VEKTOR -hönnun og ráðgjöf- Akralind 6, 201 Kópavogi.		Sigurður Hafsteinsson byggingatæknifræðingur Kl. 030859-7749 Sími: 554-6650 fax: 554-6669.	GLITVELLIR 2, HAFNARFIRÐI
Teikn. nr. _____ Samþykkt _____	Tilvísun á teikningu _____	BR.1 03.04.08 BR.2 19.05.08 Br. _____ Dags. _____	ÞAKVIRKI GRUNNMYND
Hannað PJ		Teiknað PJ	
Dagsetning 09.07.07	Verk nr. A-07-05-22	Mælikvarði 1:50	Teikn. nr. B-07

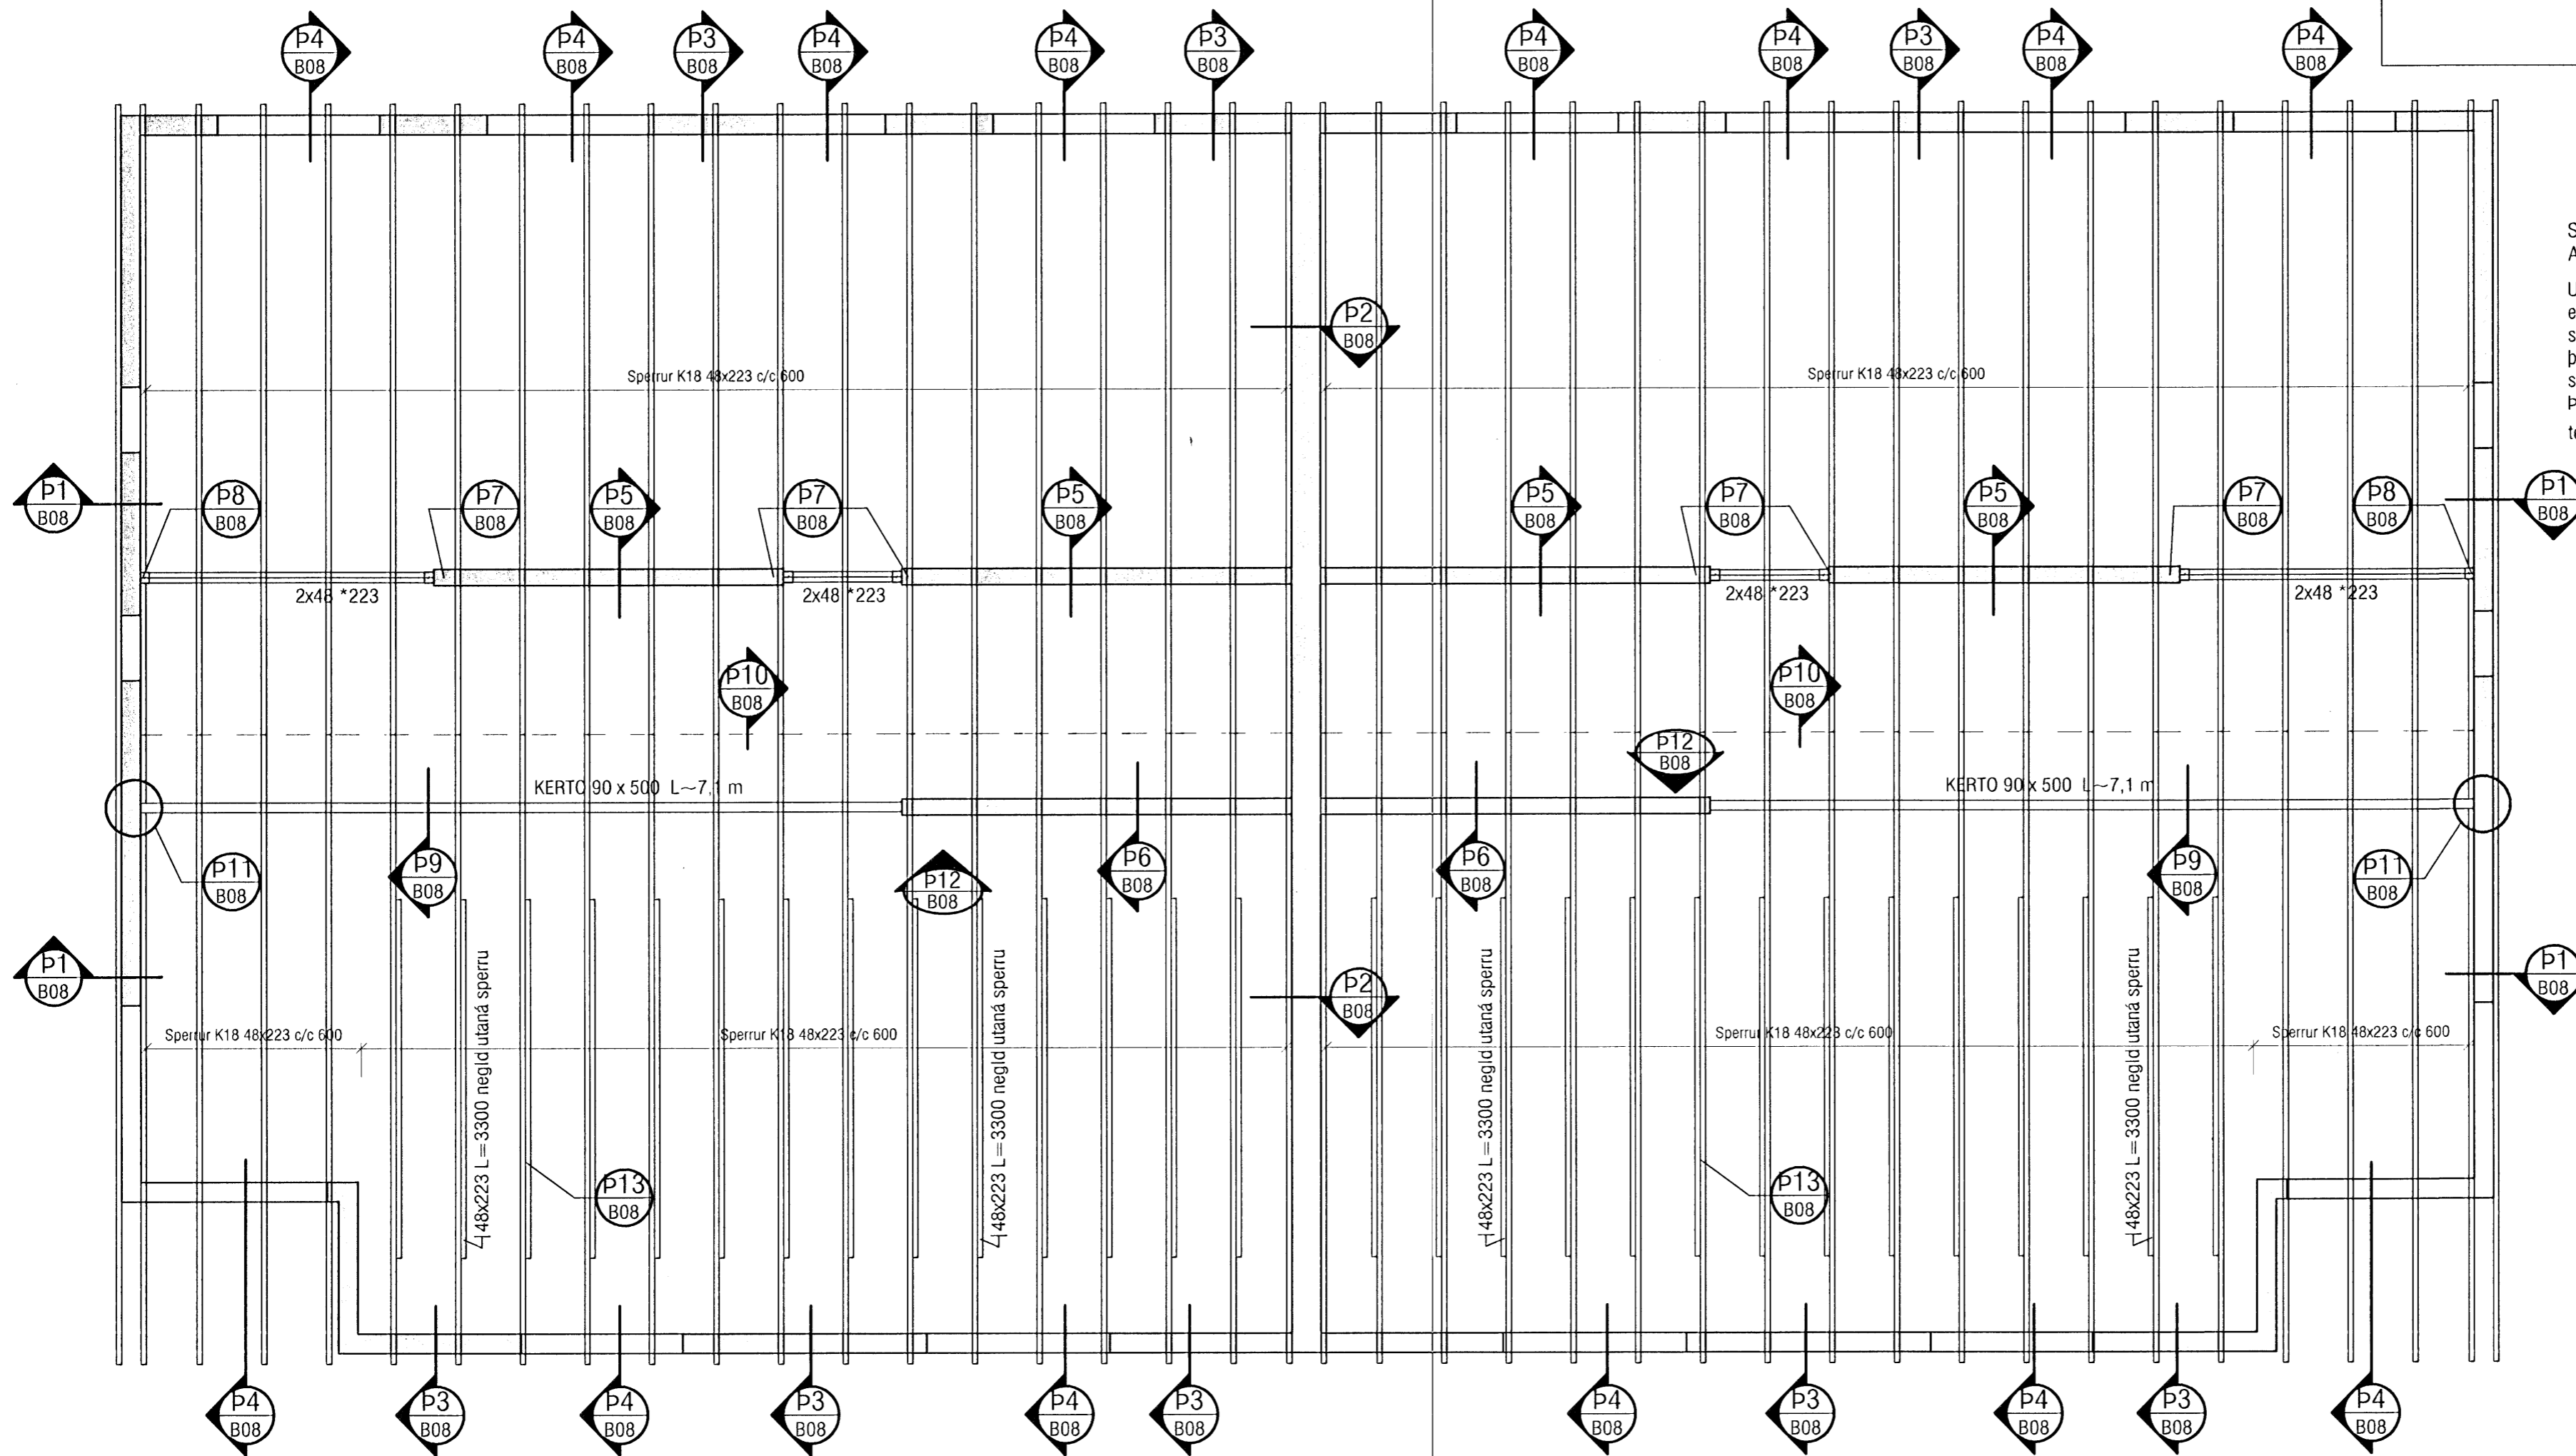
Breyting 1: Stálbitar teknir út og kerto biti settur í staðin. Sperru uppröðun breytt.
 Breyting 2: Uppröðun sperra breytt. Sperrur tvöfaldaðar að hluta (sjá deili P13)
